Comissão Permanente de Análise de Estudo de Impacto de Vizinhança (CEIV)

Ref.: Resposta ao Parecer nº053/2020

Cumprimentando-os cordialmente vimos por meio deste apresentar as complementações/considerações solicitadas com relação ao processo administrativo nº 22.833/2020 em nome de MP Administradora de Bens SS Ltda do empreendimento Cabral Galpões para devida análise.

Figura 1. Situação do local de implantação do empreendimento em 14/12/2017, anteriormente a intervenção. Fonte: Google Earth.

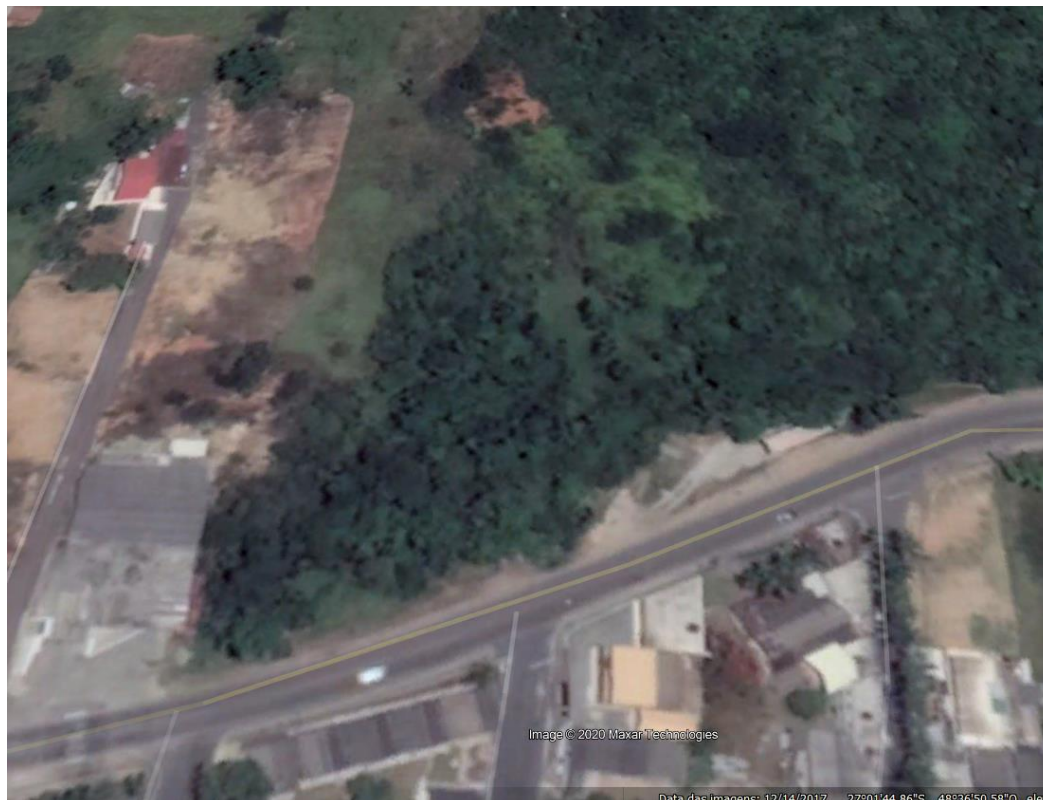
3. No Item 2.1, conforme Termo de Referência da Lei Municipal n. 24/2018, deve-se também caracterizar o imóvel apresentando sua condição anterior à implantação do empreendimento.

Resposta: Anteriormente a instalação do galpão, o imóvel não possuía benfeitorias, apresentava vegetação nativa em grande parte do terreno, e em alguns pontos sinais de erosão, da camada de horizonte A. Nas Figuras abaixo pode-se verificar a situação do imóvel antes da implantação do empreendimento.

Figura 6. Delimitação da Área de influência direta (AID). Fonte: Google Earth, 2020.

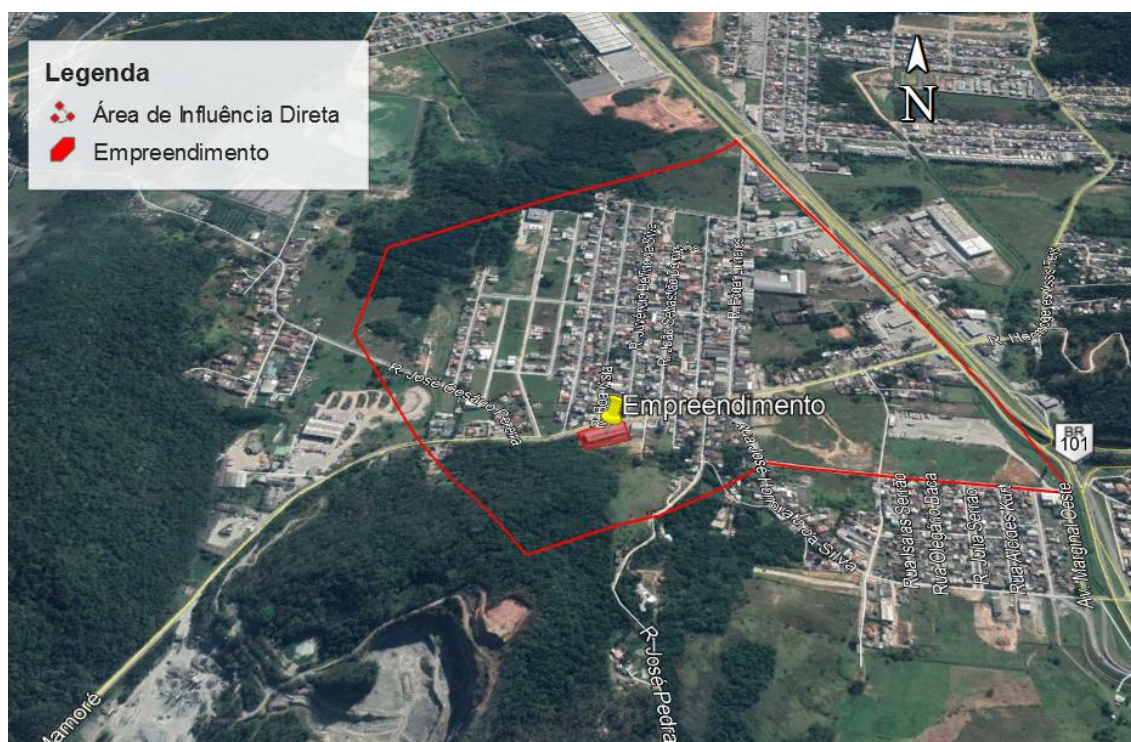
d) No item 6, Por que as áreas de influência são diferentes das áreas de vizinhança da seção 3.1 do EIV? Além disso, a área de influência direta descrita no segundo parágrafo da seção 6.1 não coincide com a Figura 14.

Resposta: Foi realizado a correção deste item, sendo que as áreas de influência foram mantidas as mesmas, tanto no EIV quanto no EIT, conforme pode ser visualizado nas imagens abaixo:

Figura 13: Linhas de ônibus da Expressul e a localização do empreendimento. Fonte: PLANMOB, 2018.

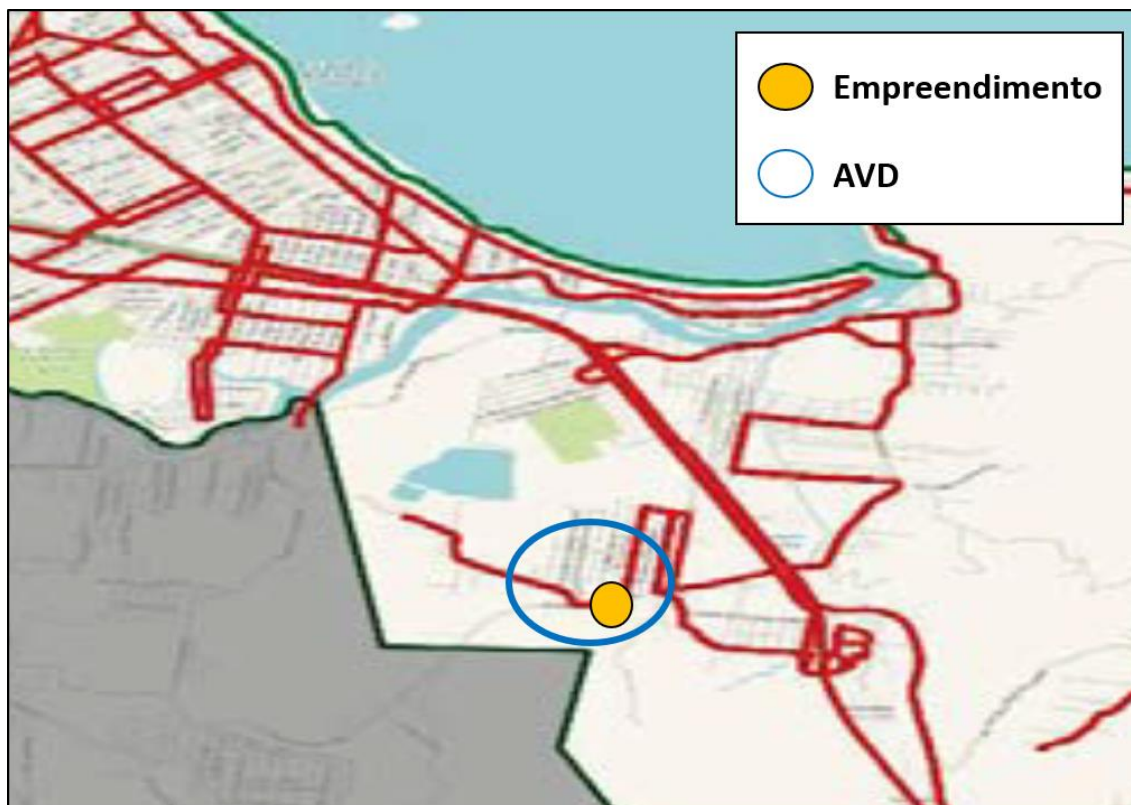
f) No item 7.2.2, Ilustrar as linhas do Transporte Coletivo a nível de AVD com a localização do empreendimento, à partir de um recorte do sistema ilustrado na Figura 33.

Resposta: Não há previsão de incremento no sistema de transporte local.

Figura 14: Diagrama de fluxo dos pontos de contagem.

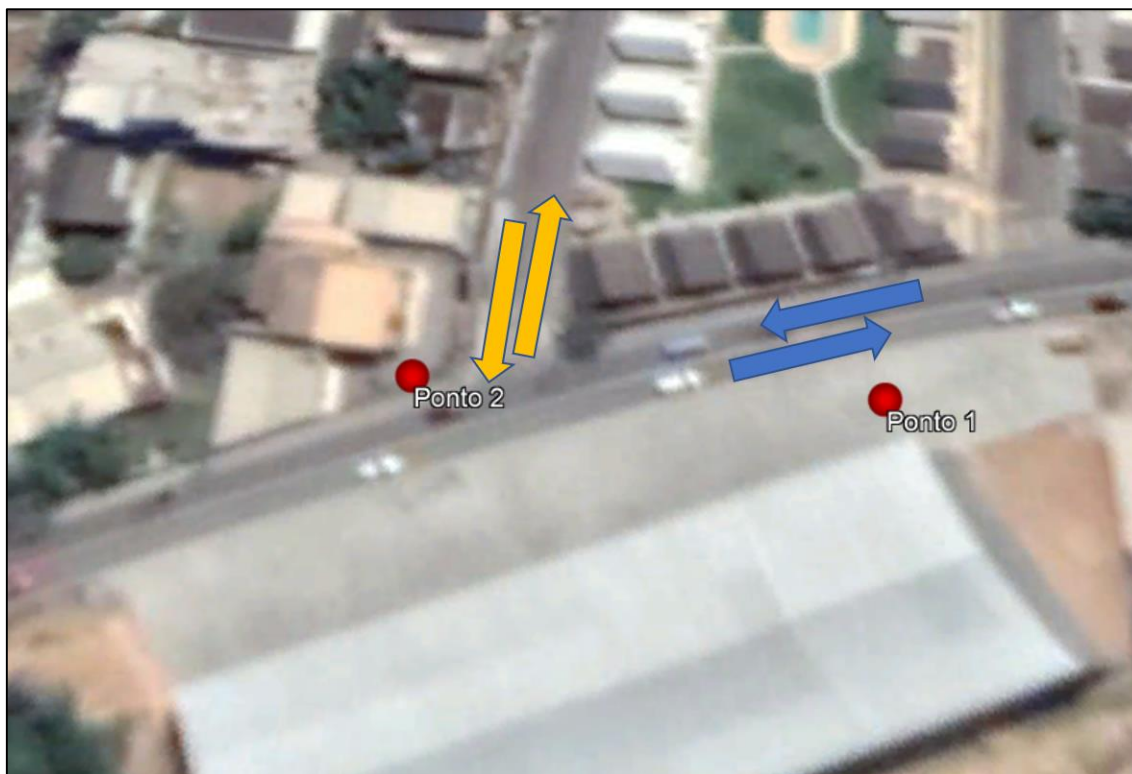
i) No item 8.1.1, Fazer o diagrama dos movimentos para os pontos de contagem 1 e 2, pois não foi possível compreender os dados da contagem volumétrica apresentados em 8.1.3.

A contagem volumétrica se deu a partir de 2 pontos. O primeiro localizado na Avenida José Alves Cabral, que é a principal via de acesso de entrada e saída do empreendimento. O segundo na esquina da rua Boa Vista, pois a mesma pode ser utilizada e pela sua localização, bem em frente ao empreendimento, pode servir de via
